Tierce expertise sur le projet de remise en état de la carrière de Lauzach (56)

N° Rapport A 92148

Révision C

« Compte tenu que le projet présente des dangers d'une importance particulière, une tierce expertise visant à une analyse critique de l'étude réalisée par la société GINGER CEBTP datée du 13 octobre 2016 sur la stabilité des fronts d'extraction (future berge du plan d'eau) est demandée à la société Lafarge Granulats France.

Profil Secteur 3

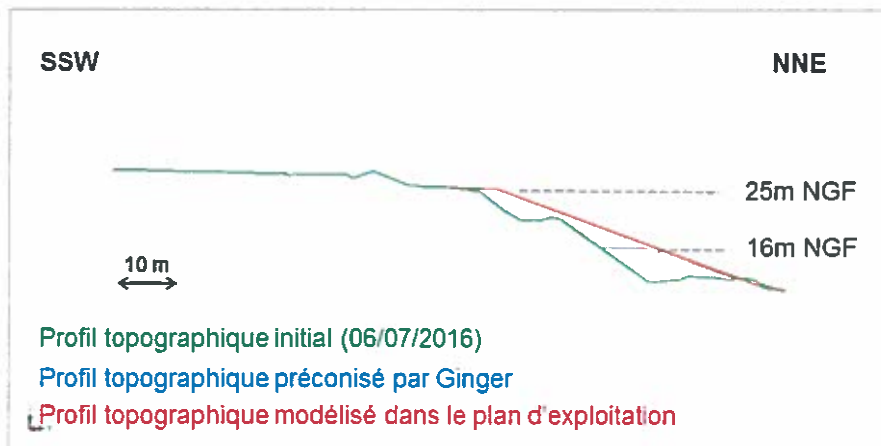
- Secteur 3 :
 - Volume minimum nécessaire au confortement du talus actuel (sans réaménagement de la crête de talus) : 13000 m³;
 - Volume lié aux prescriptions de réaménagement : 49000 m³.
- Secteur 4 :
 - Volume minimum nécessaire au confortement du talus actuel (sans réaménagement de la crête du talus) : 35000 m³;
 - Volume lié aux prescriptions de réaménagement : 141000 m³.
- Secteur 5 :
 - Volume nécessaire au réaménagement avec adoucissement des pentes en cohérence avec les autres secteurs : 40 000 m³.

Les profils de réhabilitation qui dépassent en extension verticale les profils de confortement de pied préconisés par GINGER CEBTP pour répondre aux besoins de réaménagement n'appellent pas de remarques de notre part sur le principe. Cependant, bien que les pentes de talus retenues par LAFARGE soient en cohérence avec les prescriptions de GINGER CEBTP en pied de talus, il a été recommandé de faire procéder à une vérification de la stabilité des profils du projet de réhabilitation sur les secteurs 3, 4 et 5. Ces prescriptions font l'objet de la note de calcul jointe en annexe, dont les résultats synthétiques sont présentés en fin du chapitre 5 de la présente note.

Figure 8 : Résultat du calcul TALREN – Secteur 3 - Projet de réhabilitation de Lafarge - niveau d'eau selon les hypothèses de GINGER CEBTP – Hypothèse 1

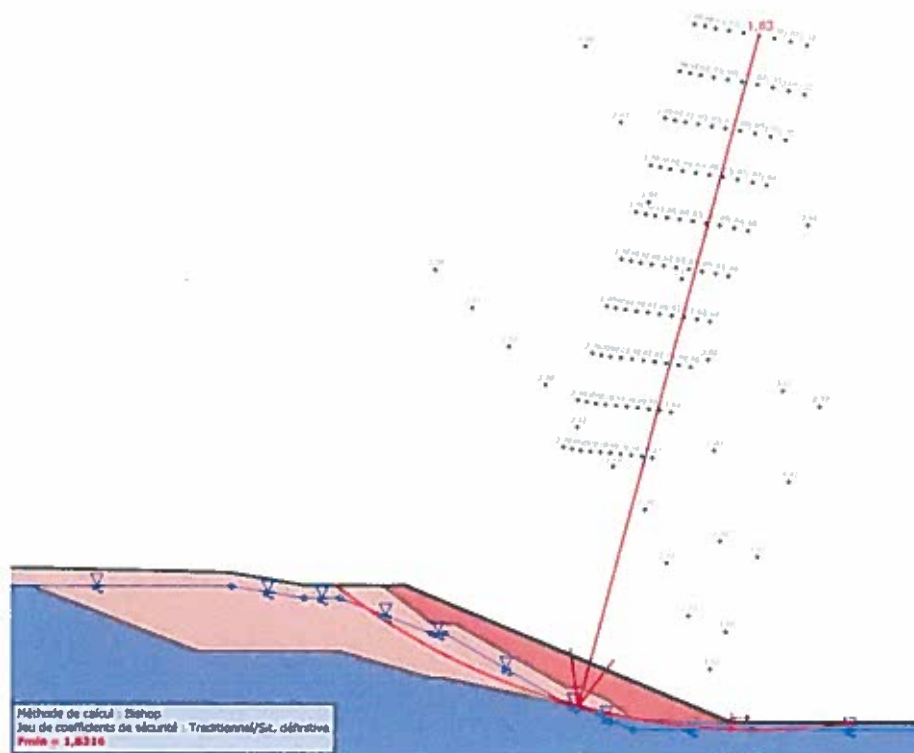
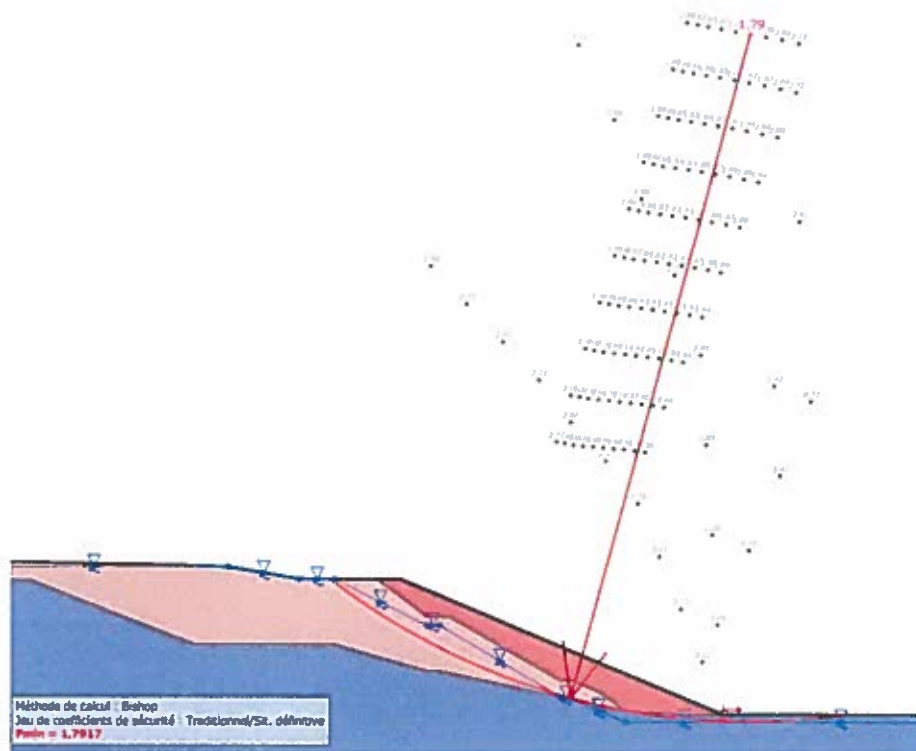
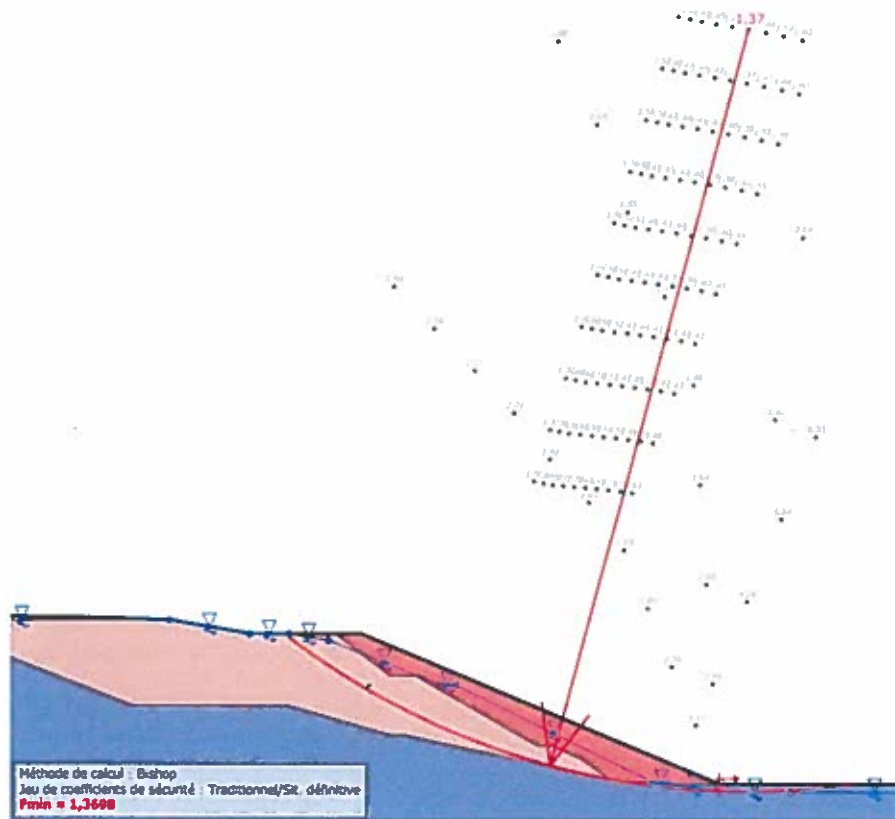
La stabilité à long terme est assurée pour les deux premières hypothèses piézométriques.

Dans le cadre de l'hypothèse de calcul la plus défavorable, le facteur de sécurité est égal à 1,4, et la stabilité du profil réhabilité provisoire est acceptable.

Figure 11 : Résultat du calcul TALREN – Secteur 4 - Projet de réhabilitation de Lafarge - niveau d'eau selon les hypothèses de GINGER CEBTP – Hypothèse 1

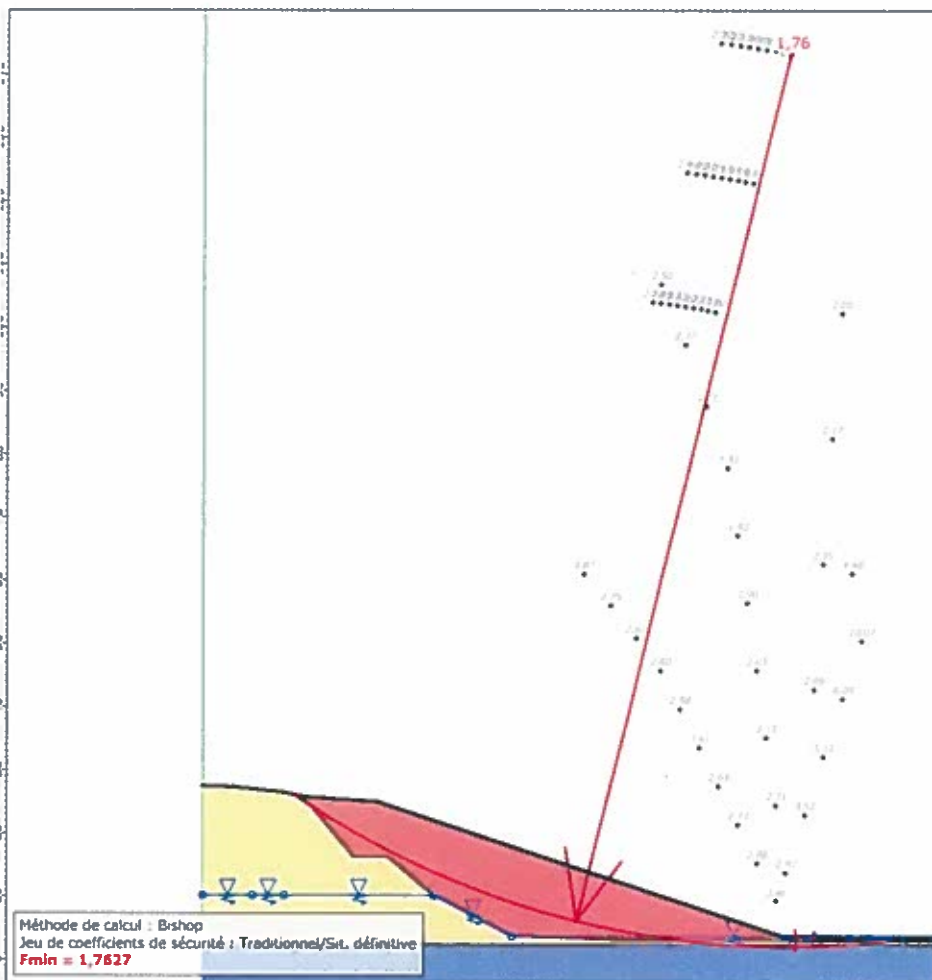
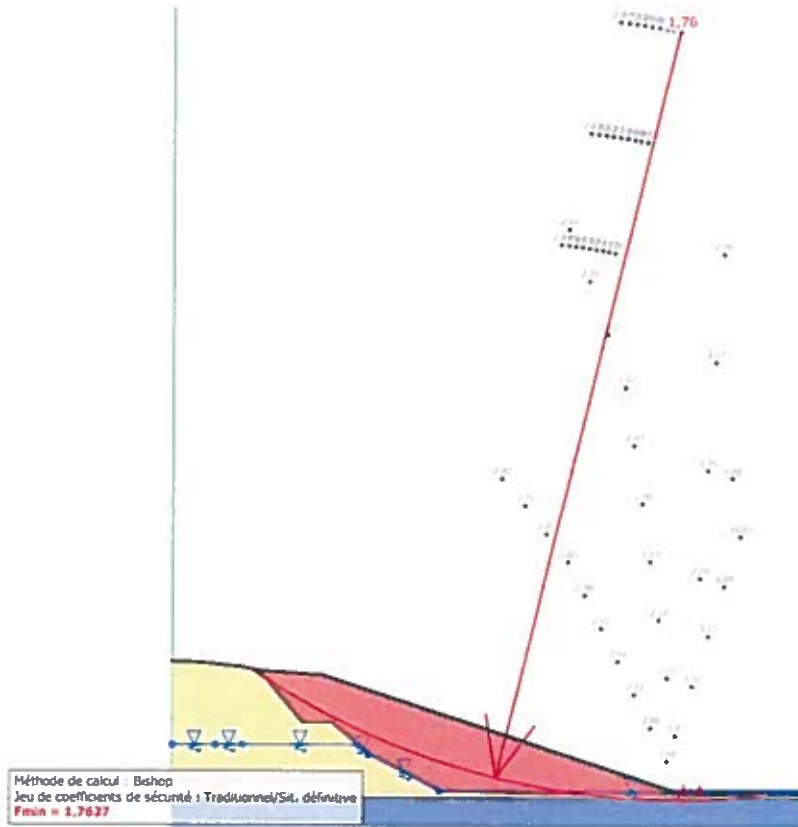
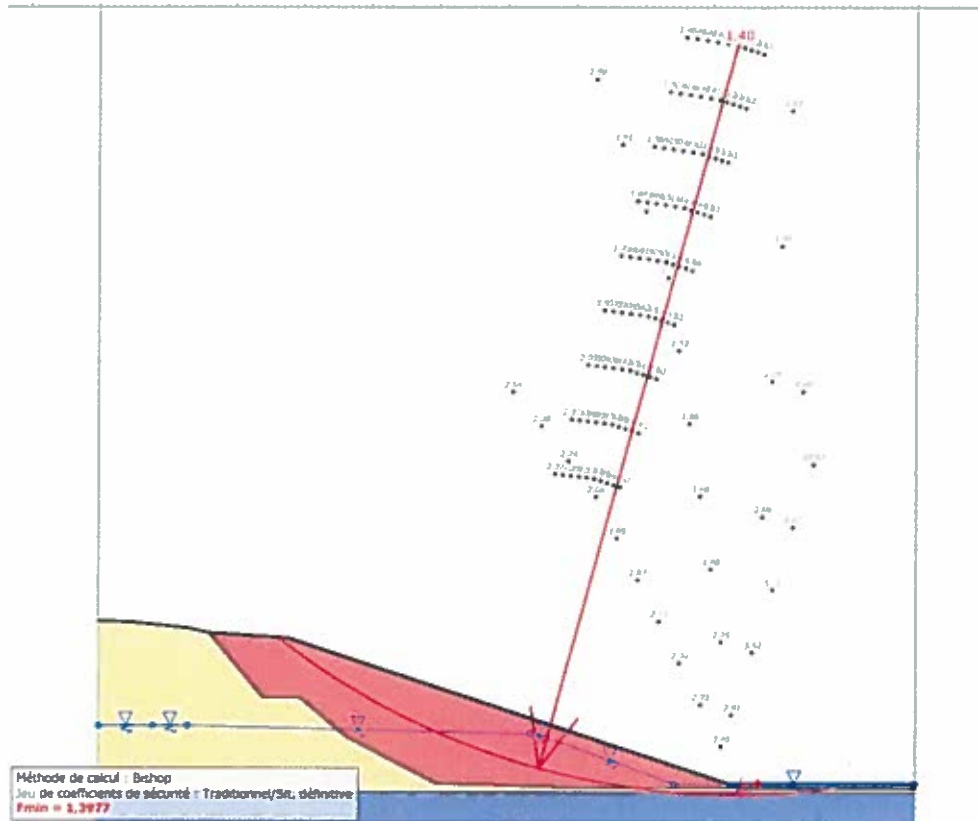
La stabilité à long terme est assurée pour les deux premières hypothèses piézométriques.

Dans le cadre de l'hypothèse de calcul la plus défavorable, le facteur de sécurité est égal à 1,4, et la stabilité du profil réhabilité provisoire est acceptable.

Figure 14 : Résultat du calcul TALREN - Secteur 5 - Etat actuel

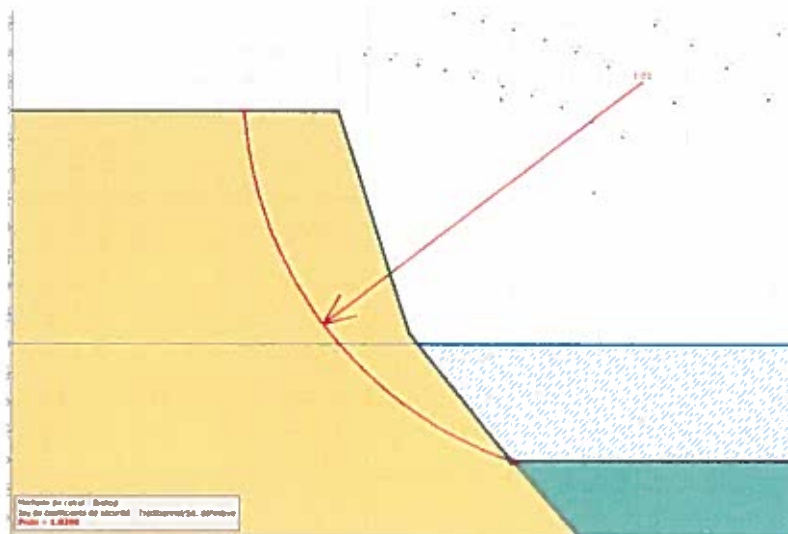
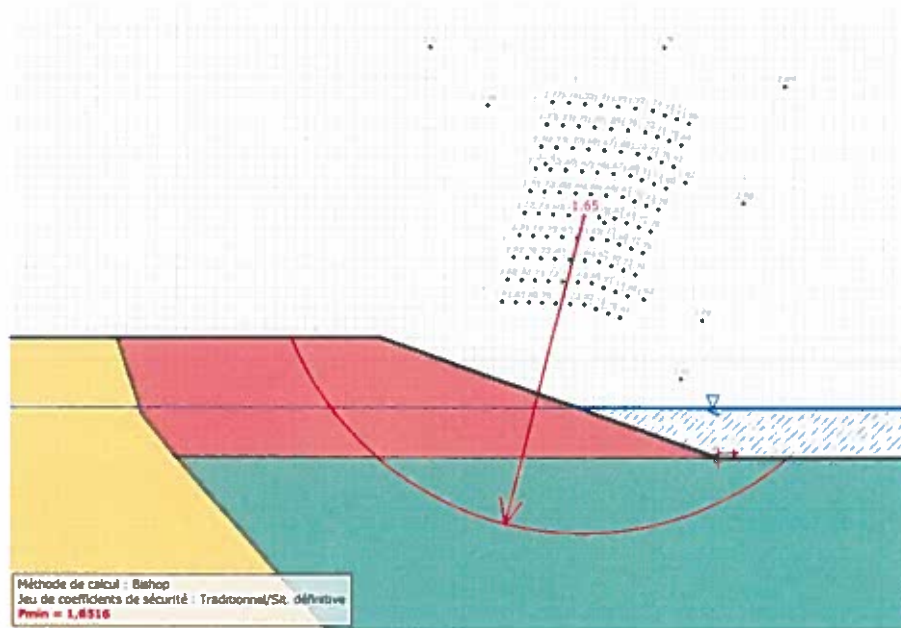
La stabilité de l'état actuel est précaire : le facteur de stabilité calculé est proche de 1.

Le facteur de sécurité obtenu pour le profil réhabilité est supérieur à 1,5 : la stabilité à long-terme est assurée.
